Information Technique

No 65b
remplace le No 65

Date : 6 juillet 1990

Nouveau set de puces (IMP) dans l'ATARI ST

Modification du Blitter

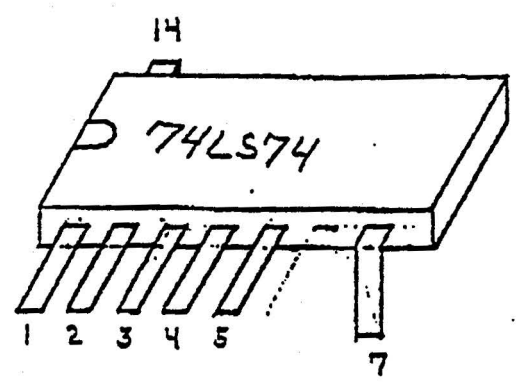
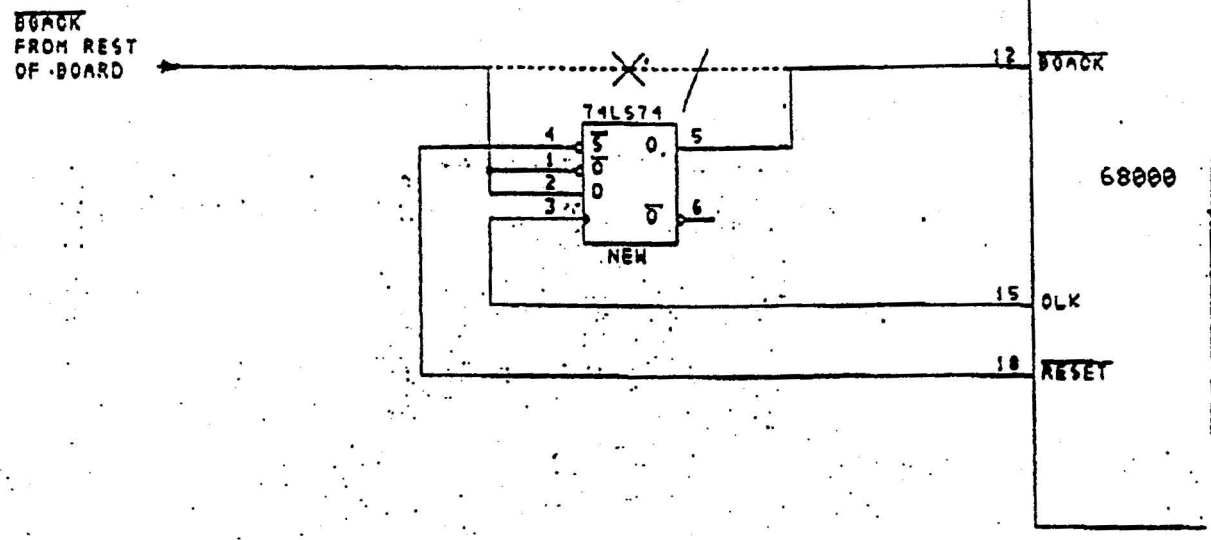
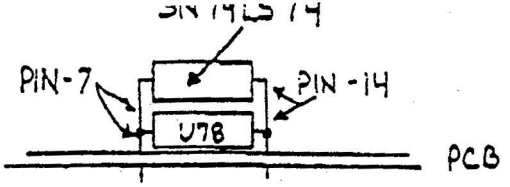
Si vous ouvrez un Atari ST récent vous remarquerez que sur le CPU 68000 il est monté un petit circuit imprimé. Il s'agit ici d'une modification dont le but est de filtrer le "overshoot" de la ligne BGACK.

Certains blitters sont si sensibles à un "overshoot" qu'ils causent un "Reset" inutile. Ce phénomène se présente, entre-autres, lorsque la SLM804 imprime au moyen des programmes Screendump et diablo.

1. Prenez un 74LS74 et coupez les pattes 6,8,9,10,11,12 et 13
2. Pliez vers le haut les pattes 1,2,3,4 et 5
3. Présoudez toutes les pattes du 74LS74
4. Positionnez exactement les pattes 7 et 14 du 74LS74 sur la position V78 (74LS32) et soudez-les
5. Faites la connection entre les pattes 1 et 2 du 74LS74
6. Connectez la patte 1-2 du 74LS74 à la ligne BGACK (voir schéma)

7. Connectez la patte 3 du 74LS74 à la patte 15 du CPU68000
8. Connectez la patte 4 du 74LS74 à la patte 18 du CPU68000
9. Connectez la patte 5 du 74LS74 à la patte 12 du CPU68000
10. A l'aide d'un couteau bien aiguisé coupez la voie BGACK, le plus près possible du CPU 68000.

Transformation des anciens TOS-ROM en nouveaux TOS-ROM
pour le 520 ST (f) m

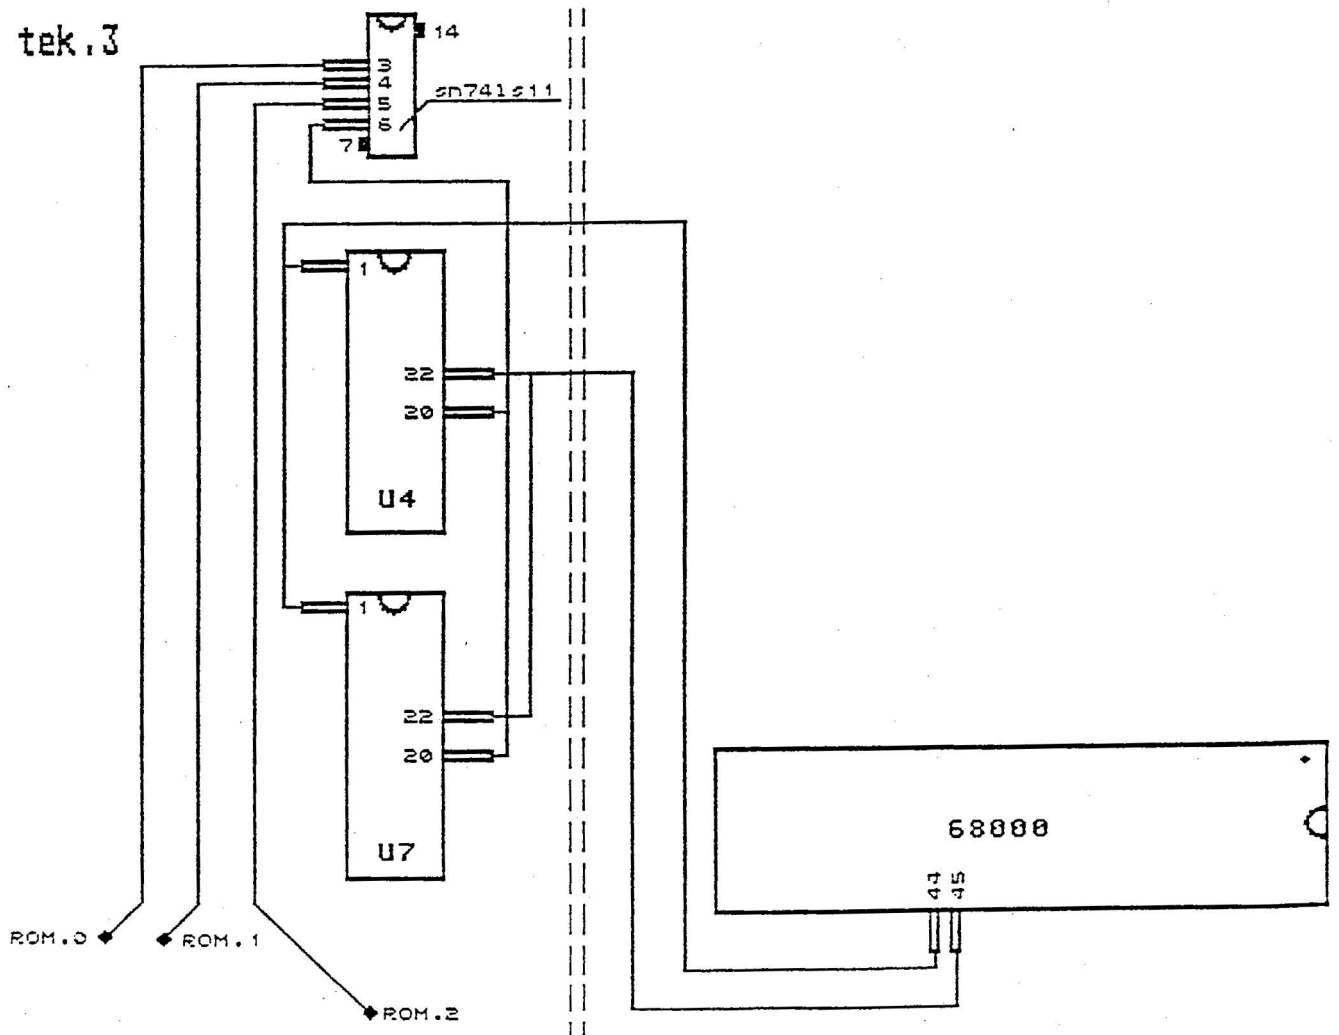
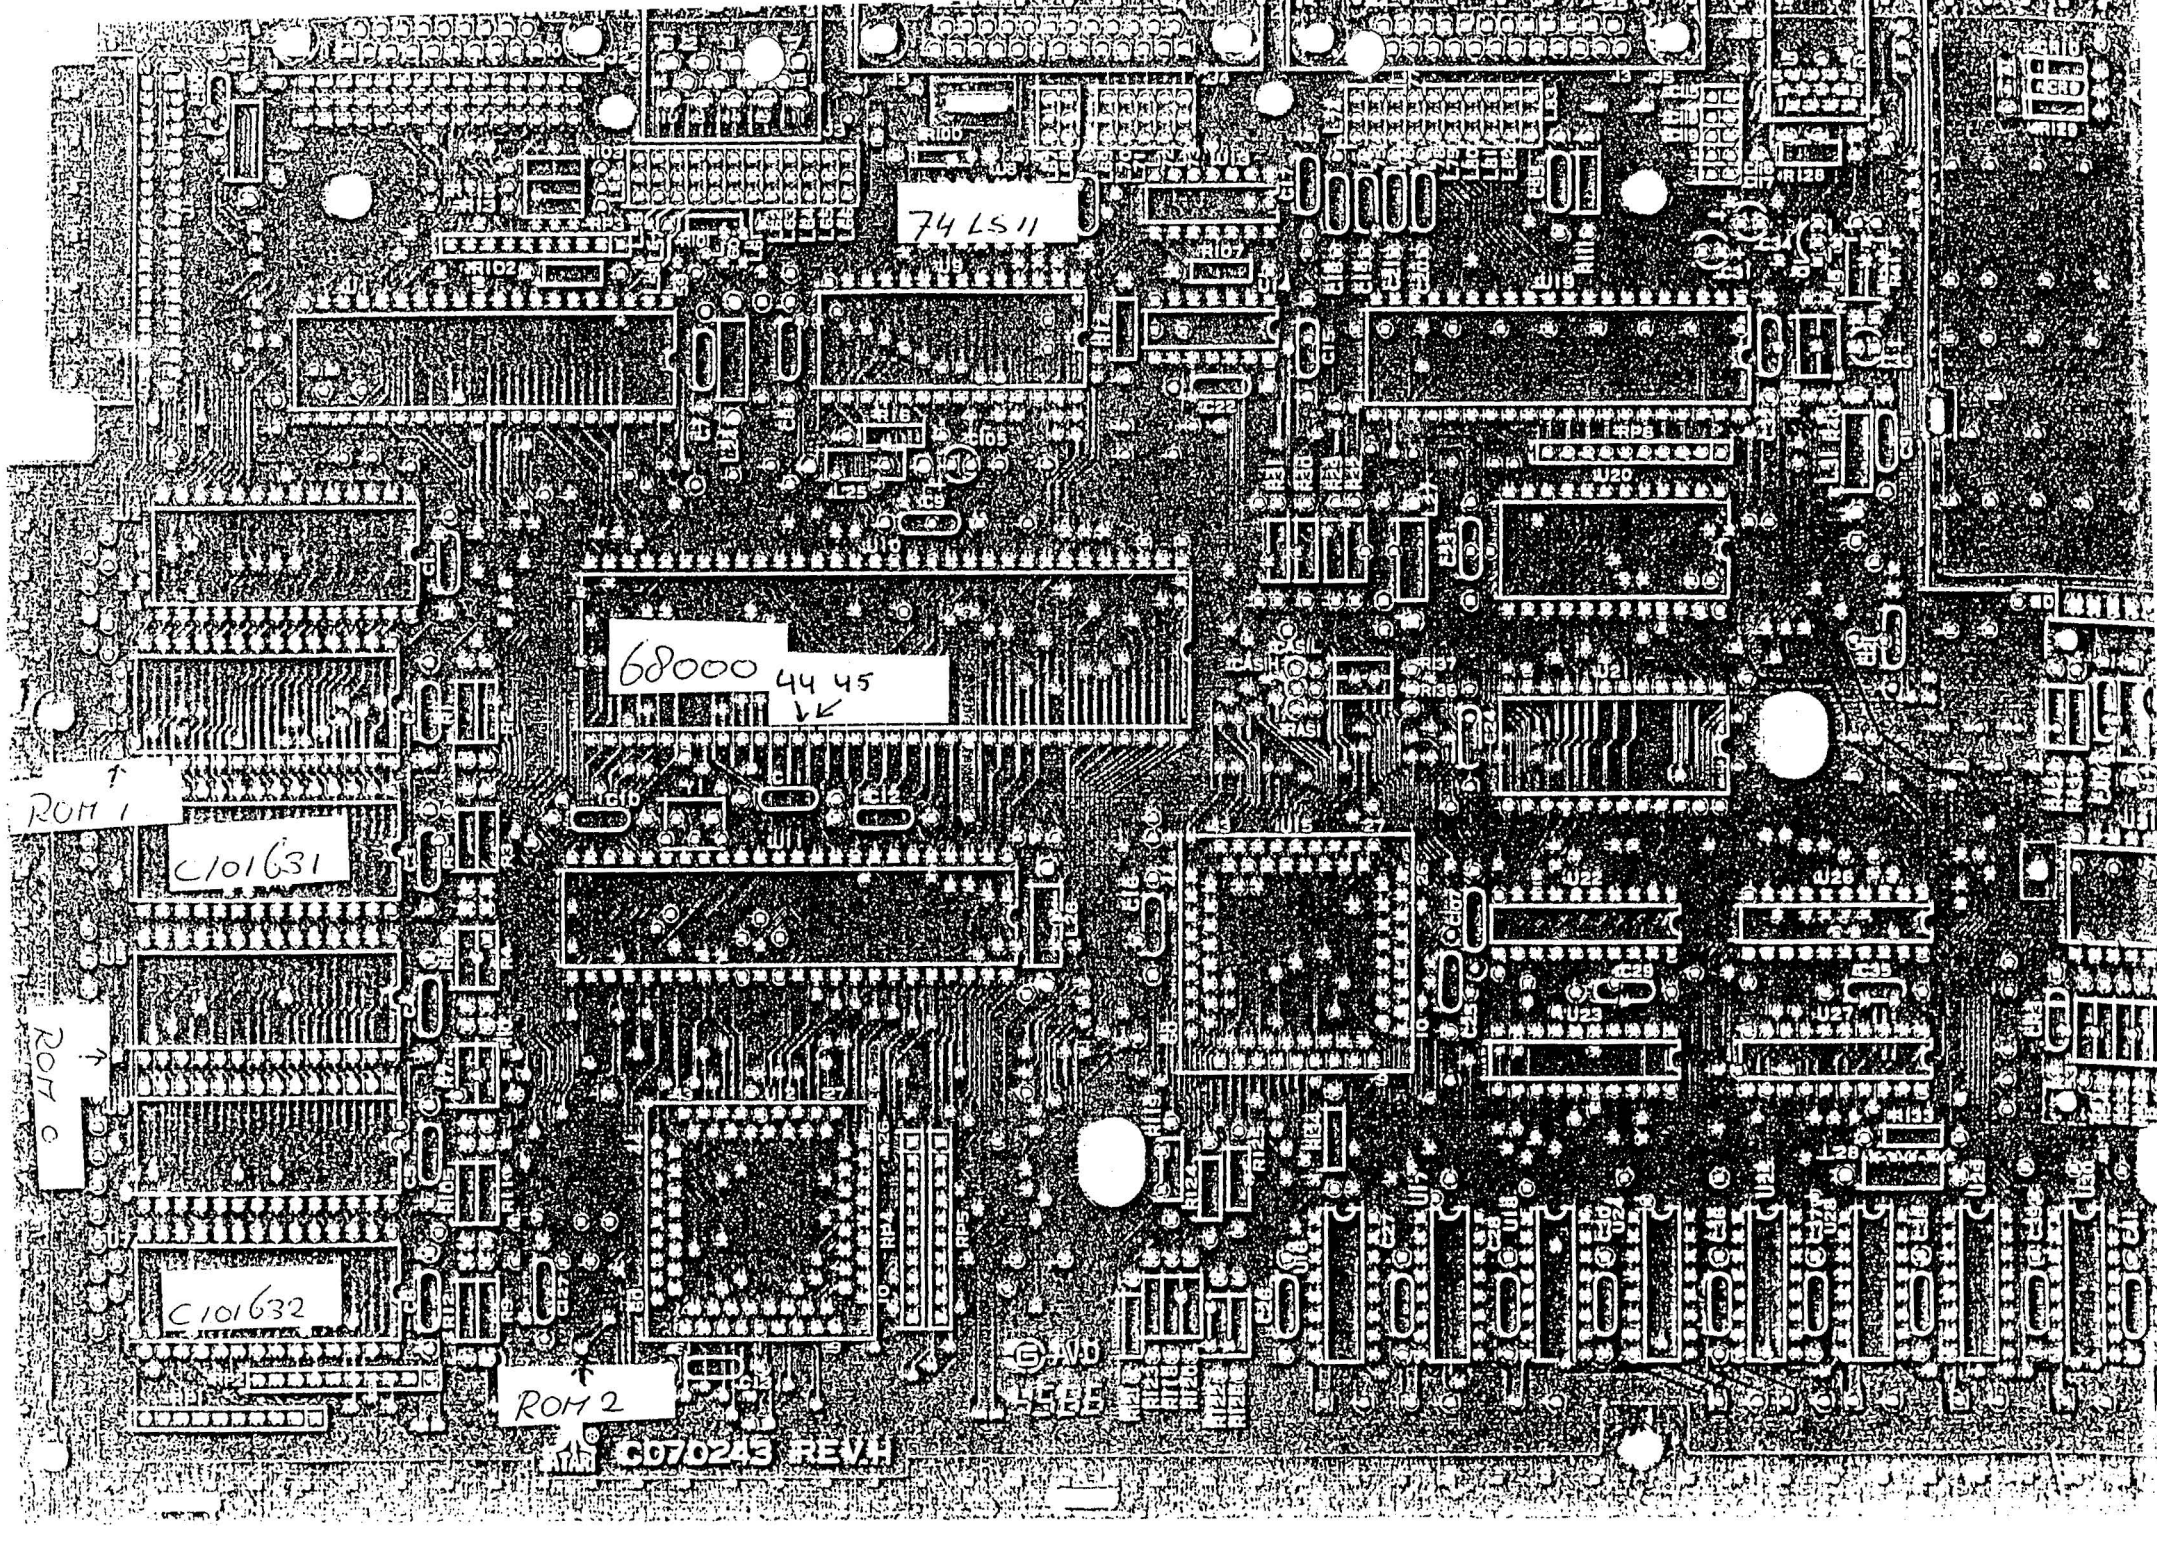
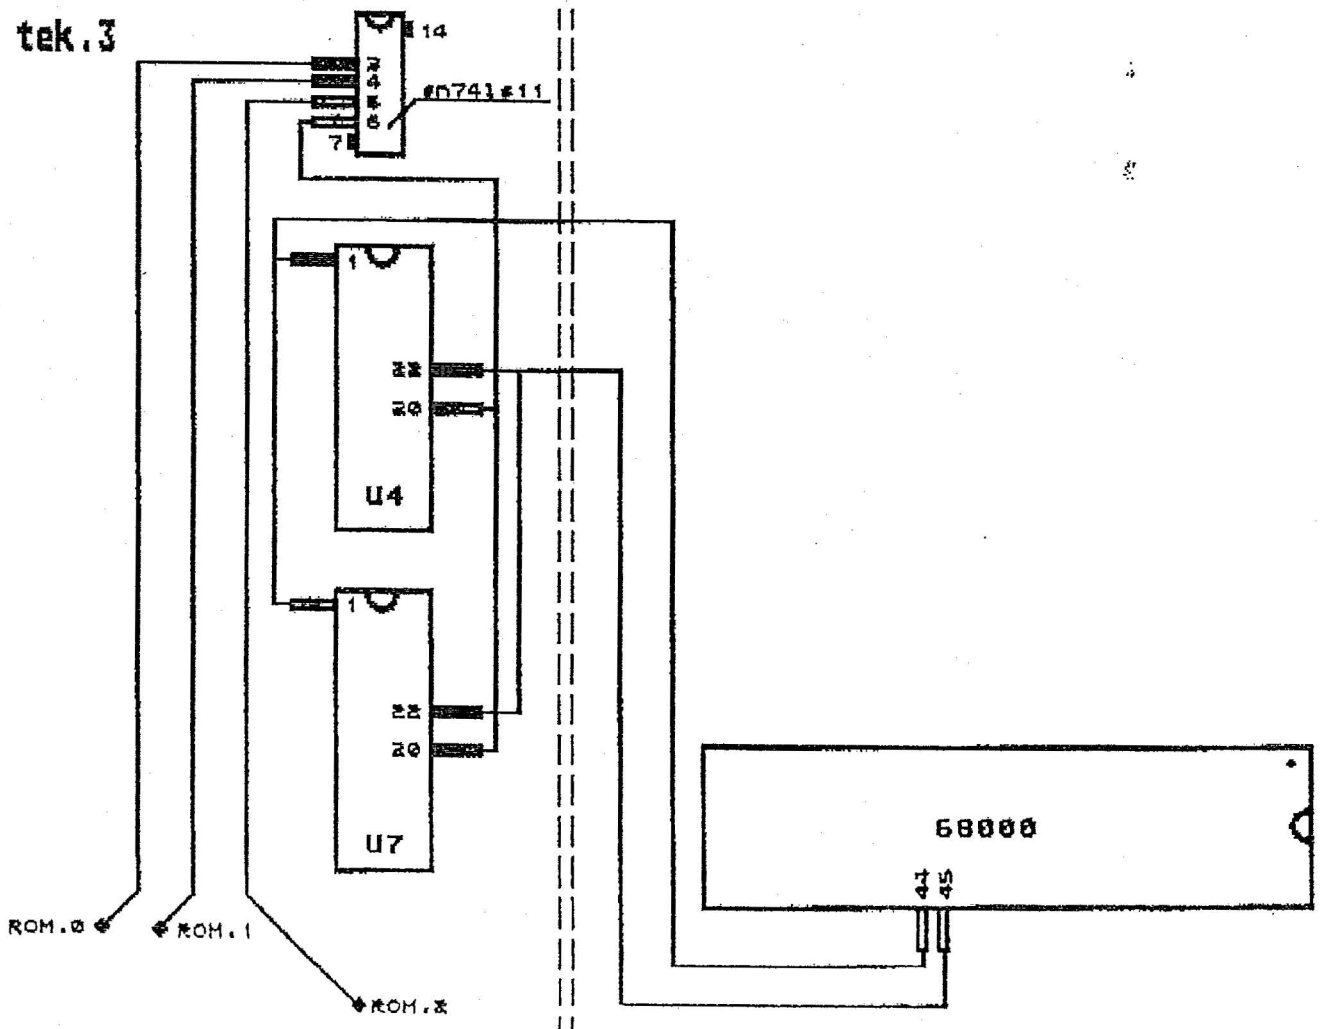
1. Ouvrez le boîtier.
2. Enlevez le clavier.
3. Relevez toutes les languettes du boîtier métallique et dévissez toutes les vis.
4. Vous pouvez maintenant enlever le boîtier métallique.
5. Enlevez les anciens TOS-ROM.
6. Préparez l'IC sn714 slln en relevant les pattes 3,4,5 et 6 et en coupant les pattes 1,2,8,9,10,11,12 et 13 (voir dessin 1)
7. Relevez les pattes 1,20 et 22 des deux ROM's.
8. Posez le ROM c 101631 en position U4 et le ROM 101632 en position U7
9. Soudez l'IC sn 741slln sur U8 (voir dessins 2 et 4).
10. Raccordez le tout avec du fil souple comme indiqué sur le dessin 3.
11. Pour les positions de ROM 0 à ROM 2, voir dessin 4.
12. Assemblez à nouveau le tout.

Fig 2.

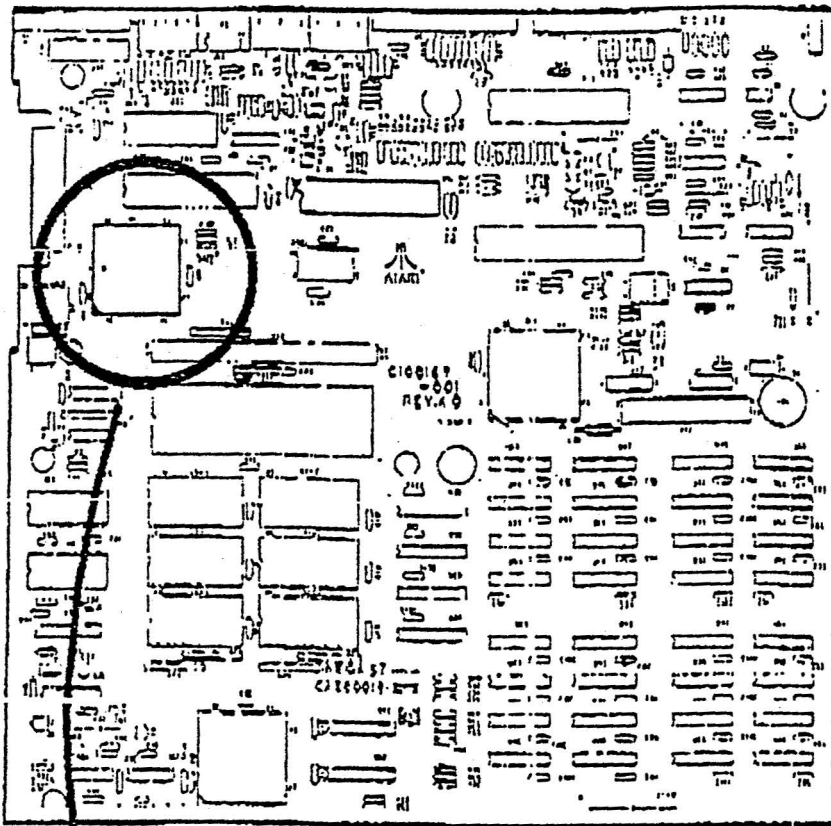
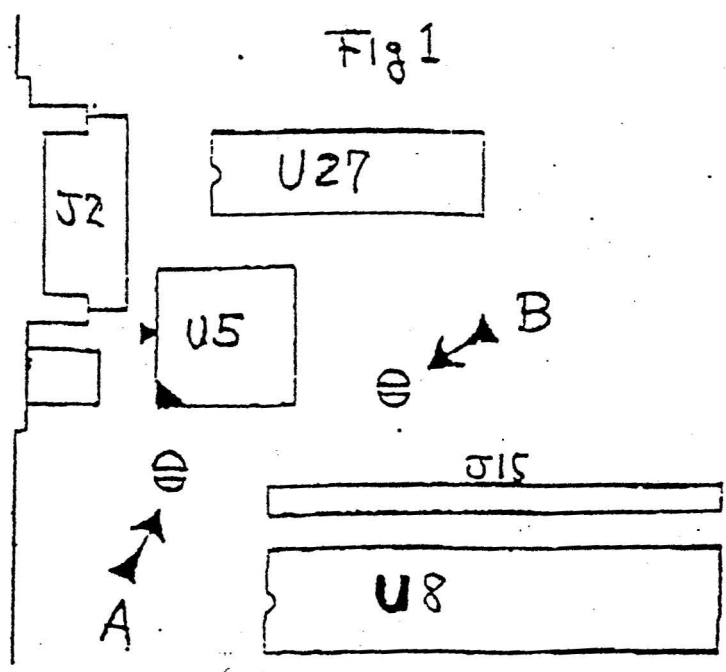
1. Veillez à l'installation du blitter chip dans son emboîtement approprié, comme indiqué sur le croquis.
2. Les points de soudure des ponts A et B doivent être enlevés et nettoyés (voir croquis)

Concerne : sifflement dans le 1040

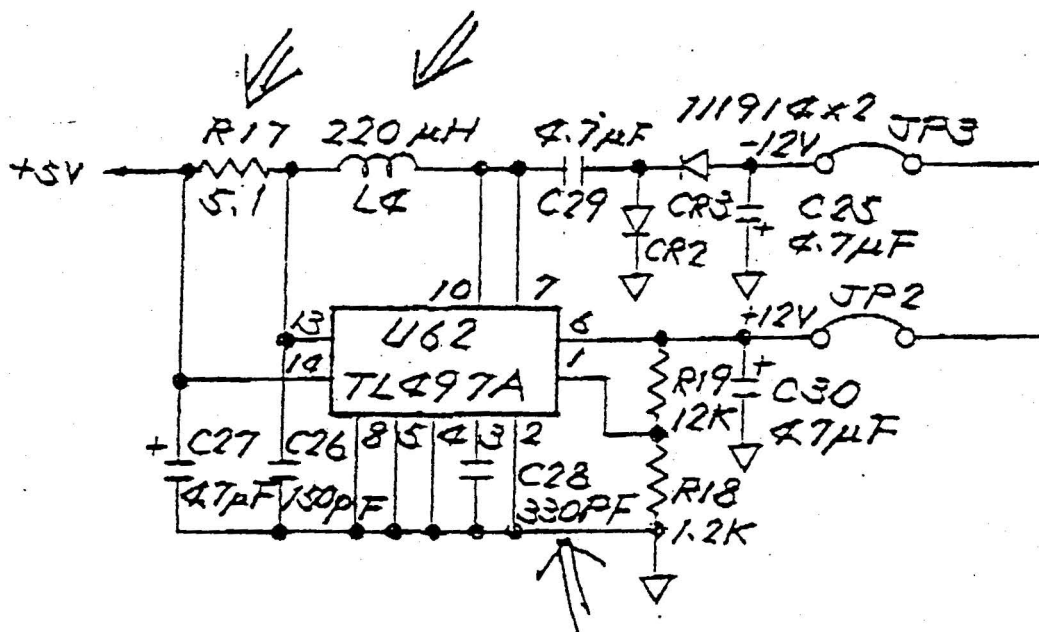
Certains 1040 ST peuvent présenter un léger sifflement d'environ 12 kHz. Ce sifflement provient d'un bloc d'alimentation, produisant environ 12V et se trouvant sur le tableau-mère du 1040

Ce problème peut être résolu en remplaçant les trois composants sous-mentionnés, à savoir R17, L4 et C28 et en leur donnant les valeurs suivantes :

Devient	Etait
R17	5,1 E	1 E
L4	220 uH	100 uH
C28	330 pF	220 pF

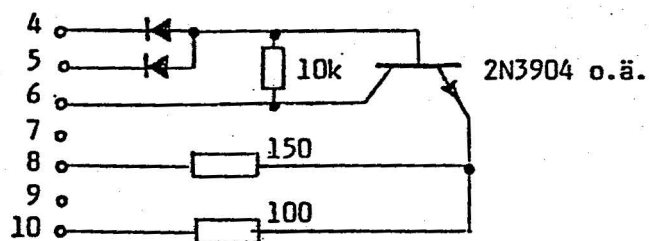
A la page 75 des anciens manuels du 520 ST, il est indiqué que le raccord de Pin 2 est destiné pour "Composite video". Ce signal était, à l'origine, destiné pour le 520 STM, qui n'apparaîtra pas sur le marché. Cela signifie que, dans le 520 ST, Pin 2 reste libre.

Dans le 260 ST et le 520 ST+ le "Composite Sync" est présent sur le Pin 2. On peut grâce à cela obtenir un "Upgrading" du 520 ST, et ce de la façon suivante:

A noter que dans le 260 ST, par rapport au 520 ST le raccord de Pin 8 à également été modifié. A partir de ce Pin par une résistance de 1,2 K Ohm, on obtient + 12V. Grâce à cela il est possible de raccorder le scart-cable livré avec la machine.
